Plan Local d'Urbanisme Métropolitain

1. Note de présentation

PLUm APPROUVE	25 10 2019
MISE A DISPOSITION	15 03 2021 au 15 04 2021
APPROBATION EN CONSEIL MÉTROPOLITAIN

→ Adaptation du tracé de la zone humide :

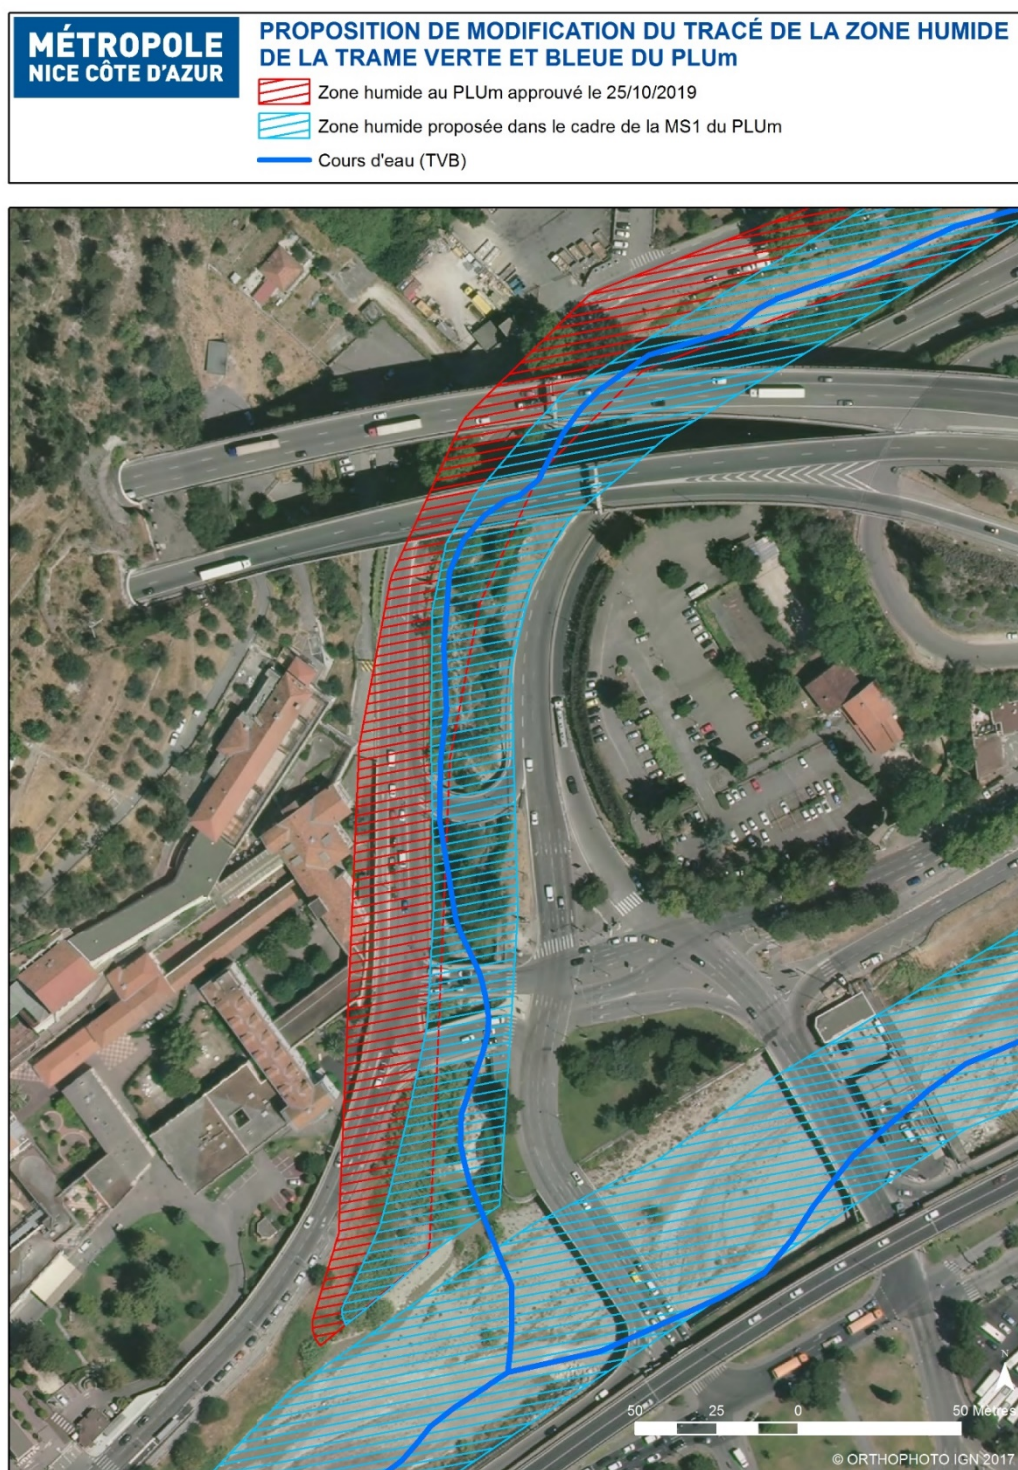
Dans le cadre d'études menées sur un projet de restructuration de l'hôpital Sainte-Marie, il a été constaté une imprécision géographique sur le plan de la Trame Verte et Bleue de Nice sur ce secteur. En effet, **la zone humide présente sur le plan aux abords de ce secteur ne suit pas précisément le cours d'eau.**

De ce fait, le tracé de la zone humide spécifique de la Banquière fait l'objet **d'une imprécision cartographique due à la différence d'échelle entre les couches cartographiques des zones humides à l'échelle départementale du 1:25000 et l'échelle cadastrale du PLUm approuvé le 25 octobre 2019 du 1:5000.**

► Aussi, il est proposé de délimiter cette zone humide entre l'avenue Joseph Raybaud et la bretelle d'autoroute, à proximité immédiate du cours d'eau :

➔ **Tracé d'une marge de recul en bordure de voie avenue de l'Arbre inférieur à Nice :**

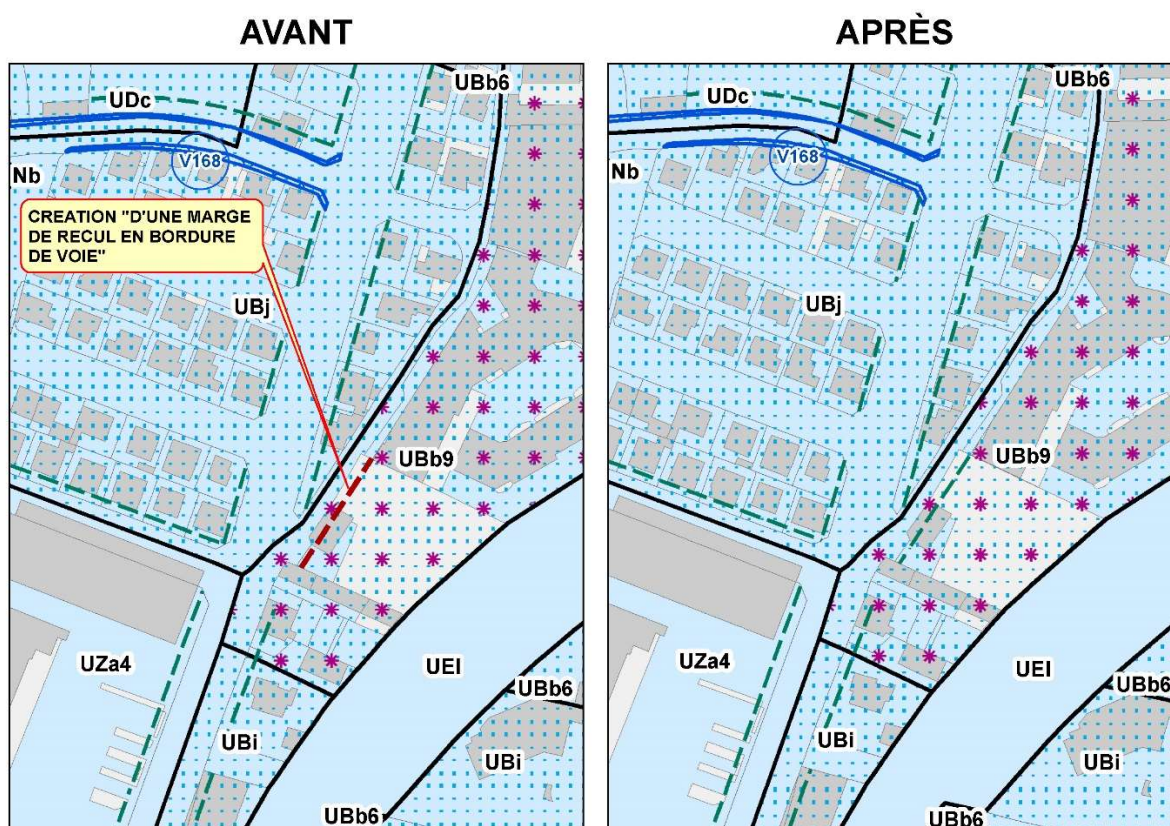
Dans les documents graphiques du PLU de Nice, applicable avant l'entrée en vigueur du PLUm, figurait l'emplacement réservé ER V023 prévu pour l'élargissement de l'avenue de l'Arbre inférieur à 8 m.

Cet ER a été supprimé des plans de zonage du PLUm en raison de la réalisation de plusieurs opérations immobilières sur les parcelles adjacentes. Cependant, au sud de l'avenue de l'Arbre inférieur, apparaît une parcelle nue cadastrée section LI, numéro 0174.

➔ Rectification du tracé de la zone UAb du village – Parcelle D 238 :

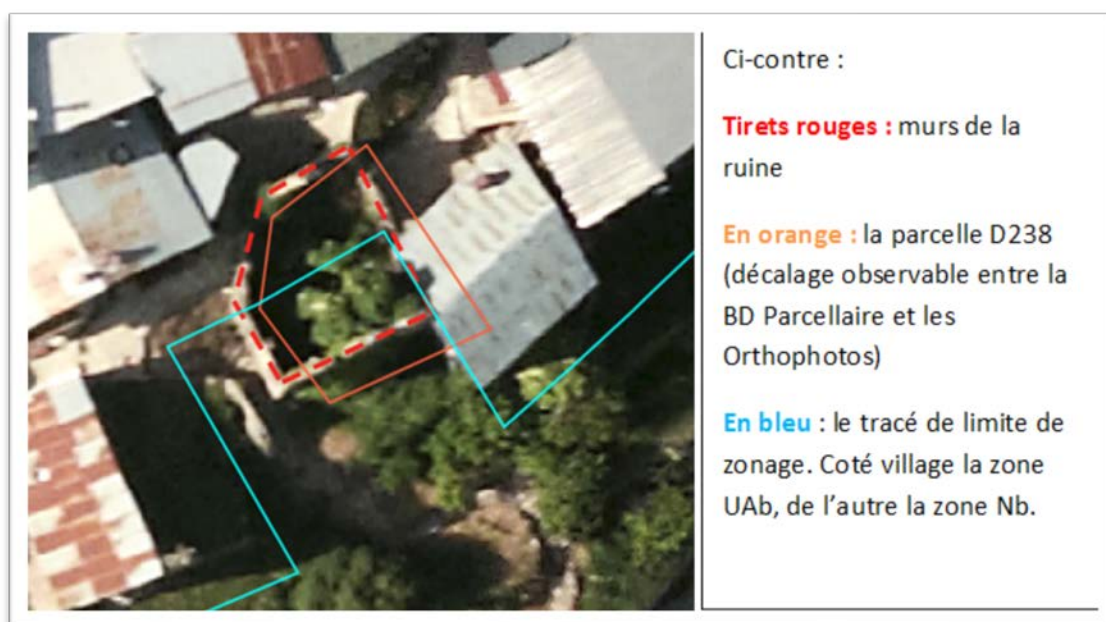
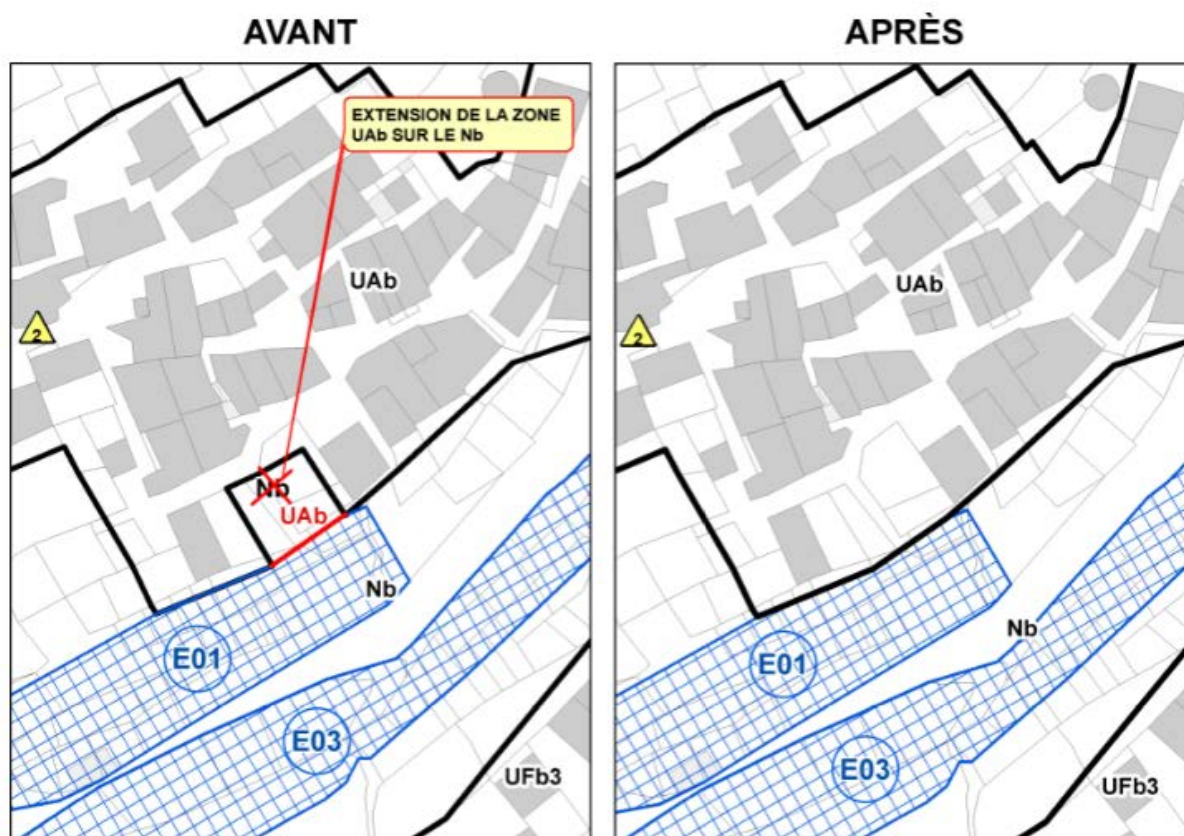
La parcelle cadastrée D238 située dans le secteur du village est actuellement inscrite, pour partie en zone Naturelle Nb et en zone Urbaine UAb relative au village au Plan Local d'Urbanisme métropolitain en vigueur.

Afin de permettre la réhabilitation du bâtiment et d'assurer la parfaite sécurisation des ruelles et les habitations mitoyennes, la parcelle D 238 pourrait être réintégrée à la zone urbaine existante, au titre des erreurs matérielles dans le cadre de la présente procédure de Modification Simplifiée n°1.

► Aussi, il est proposé de rectifier le tracé de la zone UAb du secteur du village de Roubion afin de mettre en cohérence les plans du PLU métropolitain et la réalité du terrain, au titre des erreurs matérielles, de la façon suivante :

→ Le schéma de l'orientation d'aménagement (p. 327 du document approuvé) :

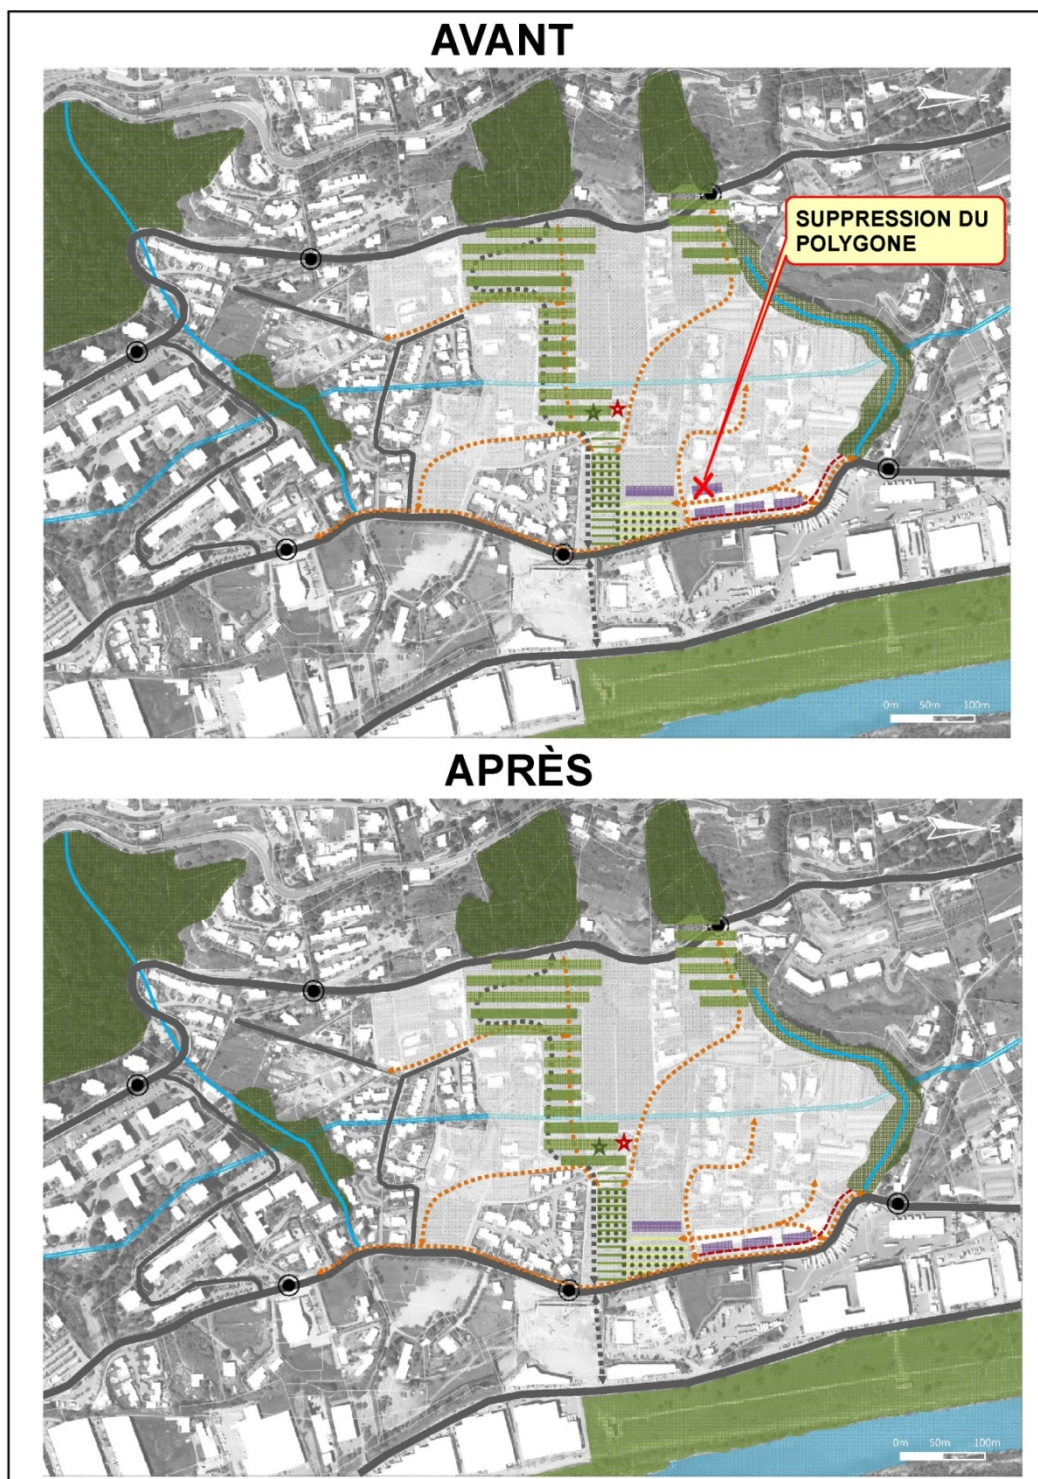
L'OAP prévoit une mixité fonctionnelle pour les bâtiments positionnés le long de la placette et de la contre-allée situées le long de la route des Pugets.

Au vu de l'état d'avancement des études de projet, le polygone objet de la demande d'évolution, ne répond plus à cette orientation.

Aussi, il est proposé de modifier le plan de zonage de la façon suivante :

➔ **Reclassement de la plage située entre le port de Saint-Laurent-du-Var et la commune de Cagnes-sur-Mer en zone Np du PLUm :**

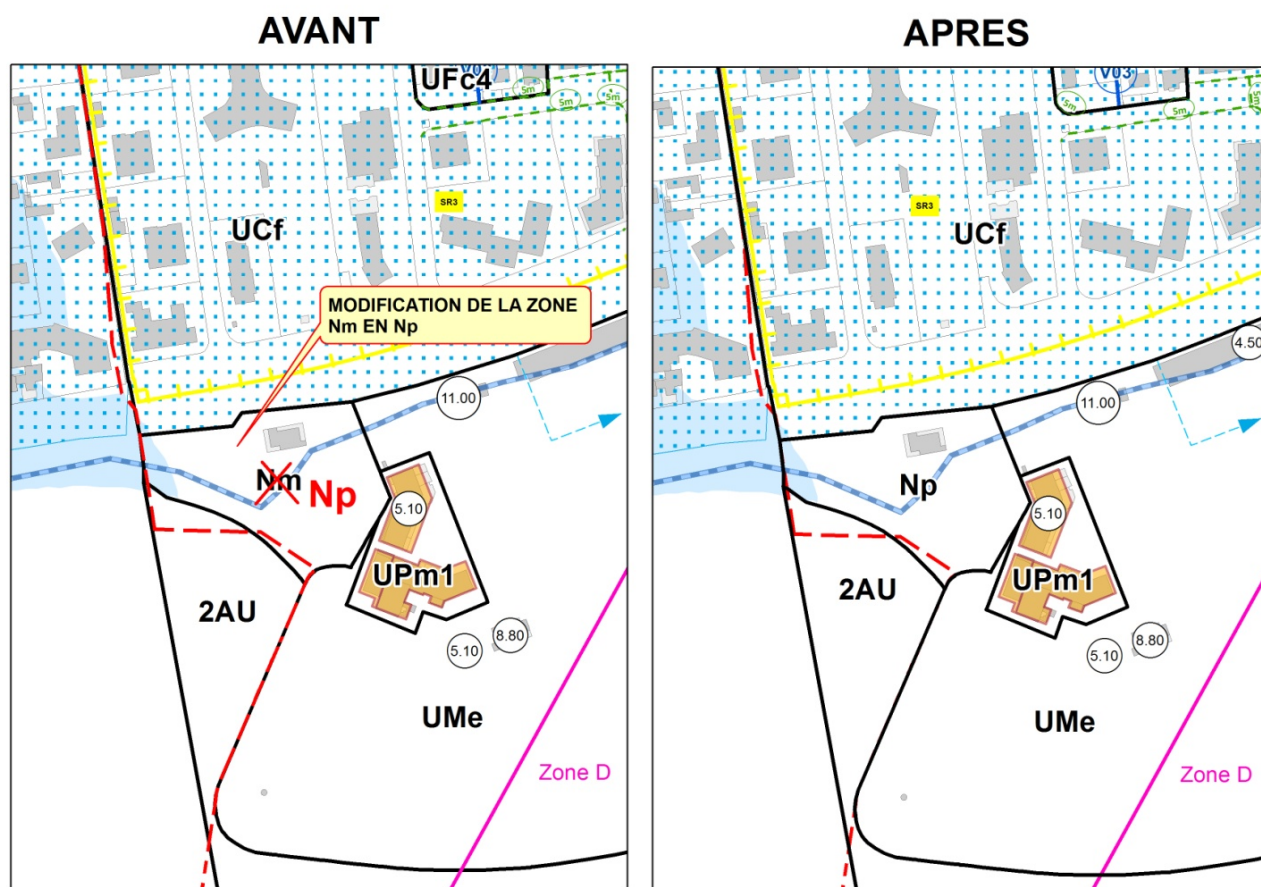
La plage située entre le port de Saint-Laurent-du-Var et la commune de Cagnes-sur-Mer est classée en zone naturelle Nm au PLUm approuvé.

Pour mémoire, la zone Nm, qui identifie le "territoire marin", interdit tous les usages, affectations des sols, activités, constructions.

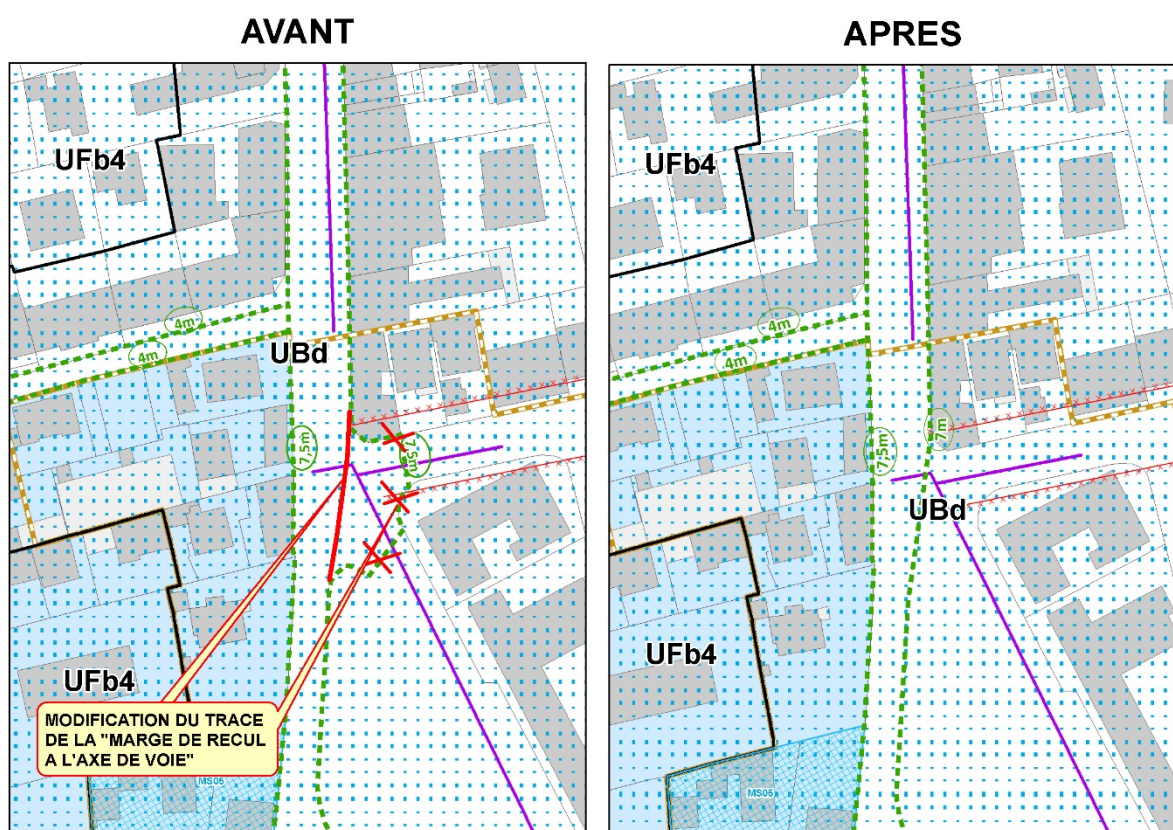
Toutefois, pour permettre la mise en œuvre de cette orientation, il apparaît nécessaire de modifier la marge de recul graphique inscrite au plan de zonage du PLUm au niveau du carrefour de l'avenue de la Libération et de l'avenue François Béranger.

► **Aussi, il est proposé de modifier le plan de zonage de la façon suivante :**

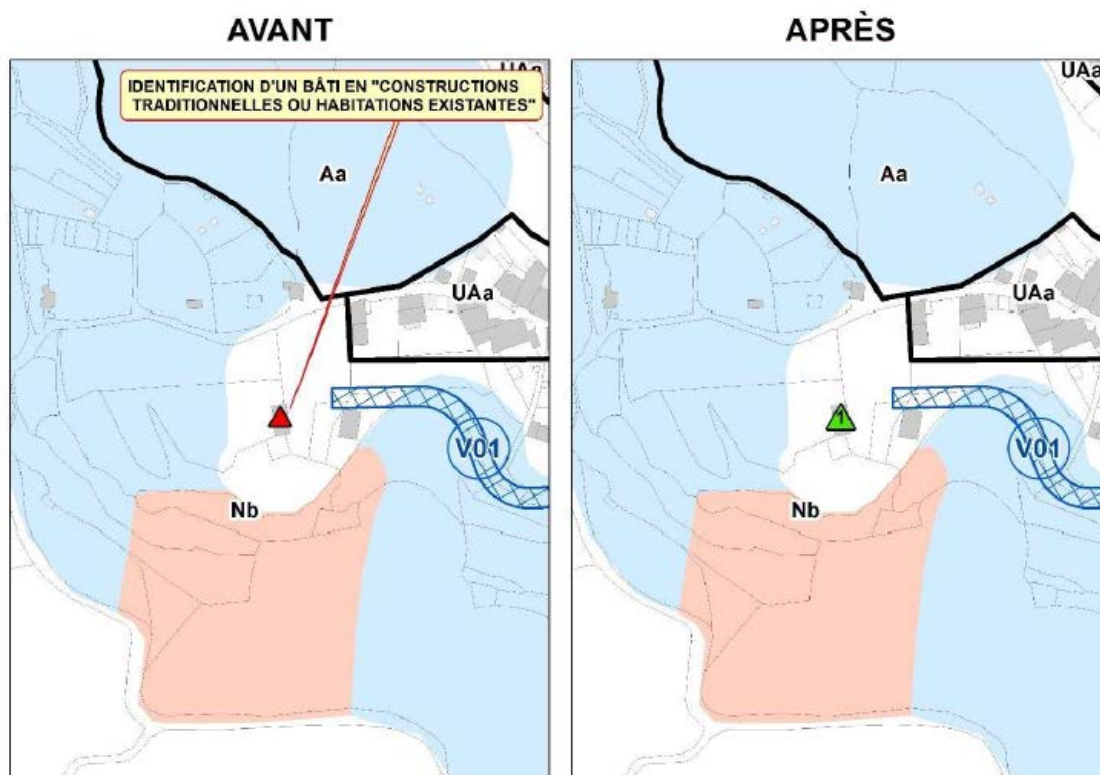
L'application des dispositions réglementaires de ces deux articles permet la mutation des bâtiments identifiés et d'apporter une protection aux constructions traditionnelles, témoins d'un patrimoine culturel montagnard important sur le territoire métropolitain. Les éléments patrimoniaux sont identifiés en accord et collaboration avec les communes. Ainsi, la commune d'Utelle souhaite procéder au repérage de la construction sise sur la parcelle M0586.

Un projet de restauration et de changement de destination est en effet envisagé pour la grange située sur le terrain. Cette grange, par ses caractéristiques architecturales, constitue un témoignage important du patrimoine traditionnel de la commune. Ce projet permettrait donc de maintenir cette construction, mais également de dynamiser ce territoire de montagne dans le cas d'un changement de destination vers de l'habitation, par l'installation d'un nouveau ménage.

En l'absence d'un repérage du bâti en tant que « Constructions traditionnelles ou habitations existantes » dans les plans de zonage du PLUm, aucune autorisation d'urbanisme ne pourra être délivrée en ce sens. Le bâtiment, dont la restauration est nécessaire à son maintien et à sa valorisation, serait laissé à l'abandon, dans son état actuel.
